TECHNISCHE INFORMATION

Modell	Gruppe	Nummer	Datum
348	8	1	07.01.1994

Betreff: **Verbesserungen an der Klimaanlage**

Fig. 1

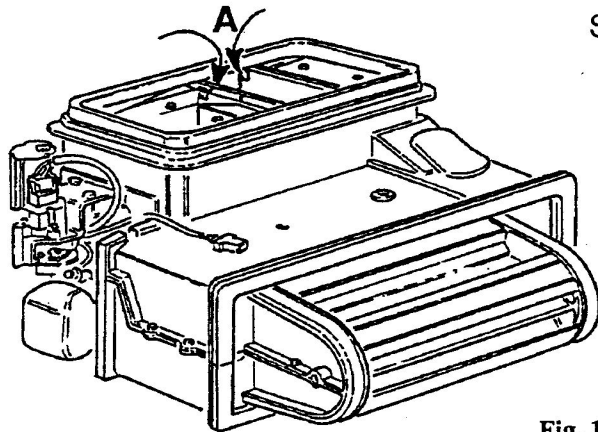
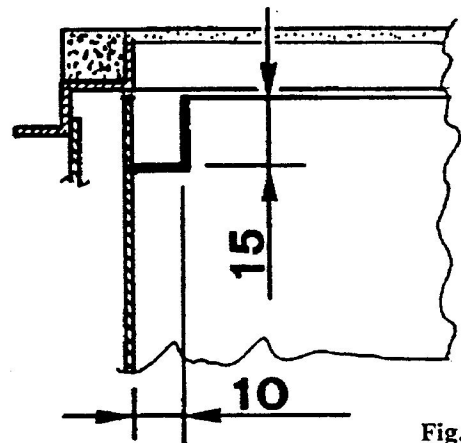
b) Weiter wurden zwei rechteckige Abflüsse im Gehäuse (siehe Fig. 1) angebracht, um in Stellung "Umluft" (mit geschlossener Luftklappe) ein Sammeln von Wasser zu verhindern.

Fig. 2

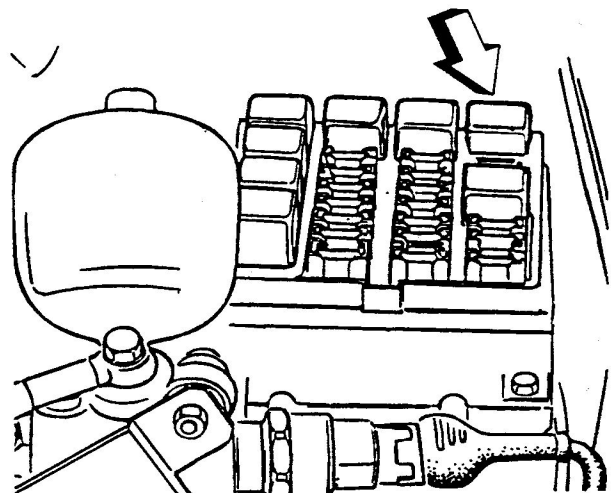
d) Ab Assembly-Nr. 13758 wurde eine neue Relais-Box in der Produktion eingeführt (ET-Nr. 156947) welches zum vorhergehenden Typ (ET-Nr. 134441) ein Relais mit Diode (ET-Nr. 156669) beinhaltet als Ersatz des Relais ET-Nr. 40130007 (siehe Fig. 2).

Die Einführung des neuen Relais verhindert eventuelle elektrische Störungen und somit auch Störungen der Klimaanlage und sichert somit die korrekte Funktion der ECU.
